改善箇所説明図

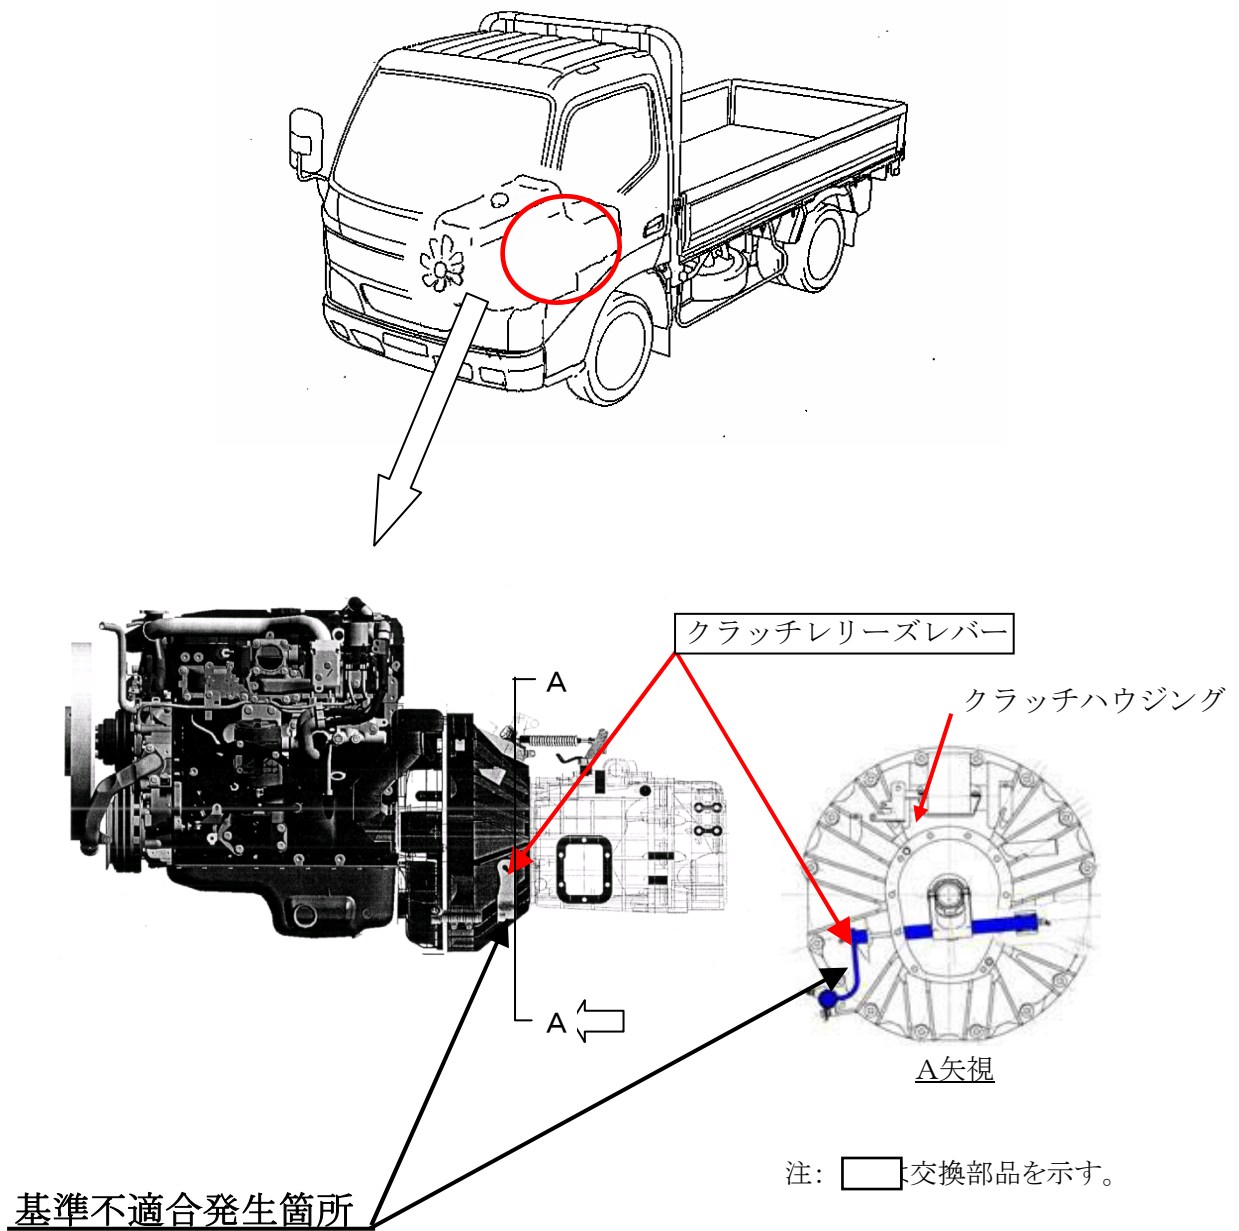
基準不適合発生箇所

動力伝達装置において、クラッチリリースレバーの強度が不足しているため、クラッチ操作によりレバーに亀裂が生じるものがある。そのため、そのまま使用を続けると、当該レバーが変形し、クラッチが切れなくなり、最悪の場合、走行不能となるおそれがある。

改善の内容

全車両、当該レバーを対策品と交換する。

識別 : 改善済車両には、車台番号打刻型式左上の位置に黄色ペイントを塗布する。
